Paré:	Název projektu: Zklidnění dopravy v ulici Devětsilová, Květnice	Stupeň: -
Zpracovatel:  Tomáš Lehmann - BPK projekt Holická 286, 190 17 Praha - Vínohř	Objednatel:  OBEC KVĚTNICE K Dobročovicům 35, 250 84 Květnice	
Projektant: Tomáš Lehmann	Číslo zakázky: Z23003	
Odpovědný projektant: -	Datum: 12/2025

Zklidnění dopravy v ulici Devětsilová, Květnice (v rozsahu ulic Mátová – Kontryhelová); bez označení SO

5. Výběr varianty a vypořádání připomínek

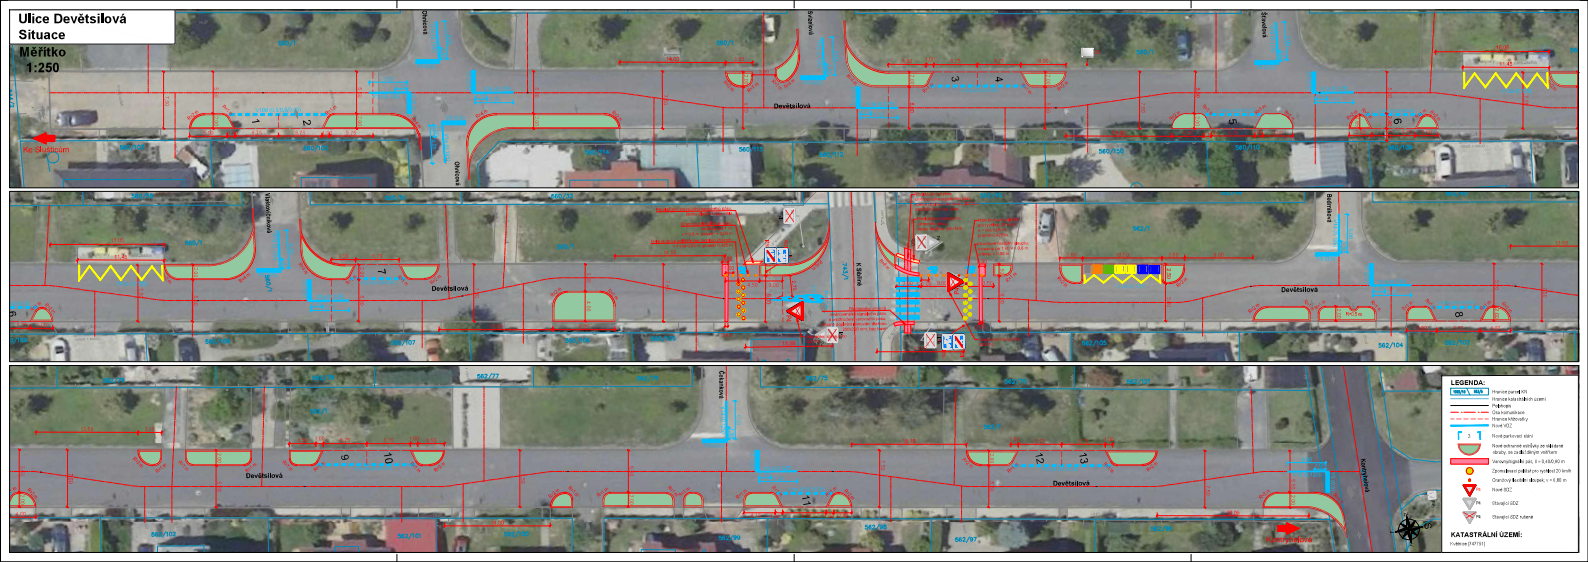
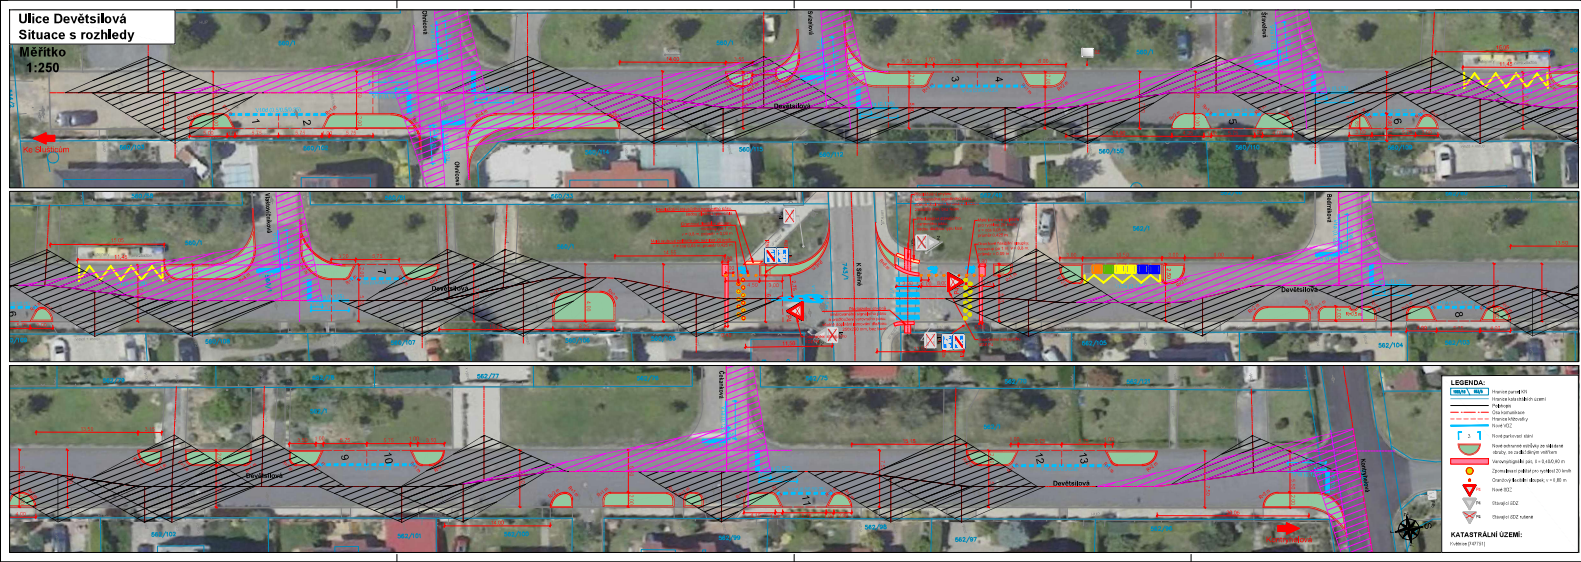
- Samostatný pruh pro pěší – za PČR není přípustný v rámci obytné zóny, úprava na Zónu 30 je přípustná jen s využitím stavebních úprav (chodník,...)
 - V rámci Varianty 2 není samostatný pruh pro pěší v rozsahu obytné zóny navržen.

- Nevhodné umístění návštěvnických stání.
 - Stání jsou navržena výhradně mimo rozhledové trojúhelníky křižovatek a sjezdů k jednotlivým nemovitostem, viz přiložená situace s rozhledy.

- Rozpor s obytnou funkcí.
 - Návrh má pozitivní přínos na obytnou funkci, jsou navržena fyzická i psychologická opatření vedoucí ke snížení rychlosti a dodržování přednosti zprava. Parkovací stání jsou navržena pouze na bezkolizních místech.

- Chybějící dopravní koncepce (návrh se snaží reagovat na neurčenou budoucí zátěž)
 - S ohledem na charakter stavby není zpracování dopravní studie s posouzením dopadů navržených opatření na intenzitu provozu relevantní. Jedná se o návrh dopravního zklidnění komunikace, která ve stávajícím stavu charakterově neodpovídá požadavkům na obytnou zónu. Návrh je opodstatněný jak v případě propojení ulice s nově budovaným prodloužením lokality směrem na jih, tak bez něj.

- Riziko enormní zátěže z lokality Nová Květnice
 - Negativní dopady výstavby nové lokality na navazující komunikační síť musí být řešeny v rámci návrhu nové lokality. Ve vztahu k jižnímu prodloužení obytné lokality má návrh zklidnění obytné zóny pozitivní přínos na omezení intenzit tranzitního provozu.
